РАСПОЛОЖЕНИЕ 7-ЭЛЕМЕНТНОГО ДВОИЧНОГО КОДА
НА ПЕРФОЛЕНТАХ

ГОСТ 15029—69

Изменение № 1 ГОСТ 15029—69 Машины вычислительные электронные и аппаратура передачи данных. Расположение 7—элементного двоичного кода на перфолентах

Изменение № 2 ГОСТ 15029—69 Машины вычислительные электронные и аппаратура передачи данных. Расположение 7-битного двоичного кода на перфолентах

Черт. 1

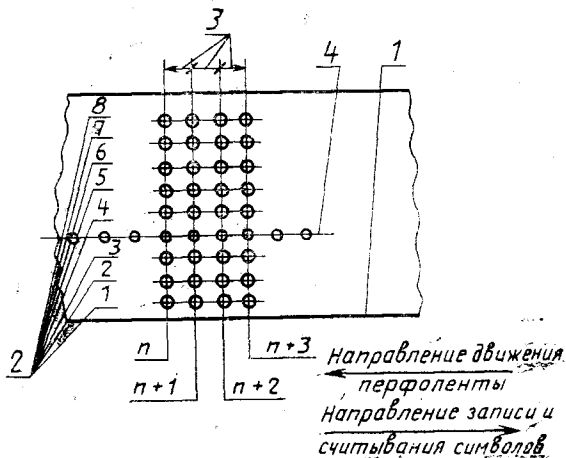
Пункты 4—6 изложить в новой редакции: «4. Форма, размеры и расположение отверстий — по ГОСТ 10860—83 и по черт. 1.

Информационные дорожки должны быть обозначены цифрами.

Транспортная дорожка должна быть расположена между третьей и четвертой информационными дорожками.

Основной край перфоленты должен быть расположен на стороне первых трех информационных и транспортных дорожек.

П р и м е ч а н и е. Направление движения перфоленты является обратным относительно последовательности символов.

Черт. 2

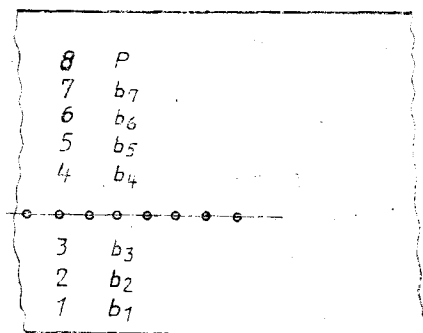
6. К каждой кодовой комбинации для обеспечения защиты от ошибок добавляют бит четности, который дополняет общее число единиц в каждой информационной строке до четного числа. Бит четности равняется сумме «два» по модулю всех семи информационных битов.

Биты символов от b_1 до b_7 должны быть распределены по дорожкам 1—7, а бит четности P должен быть расположен на 8-й дорожке в соответствии с черт. 2».
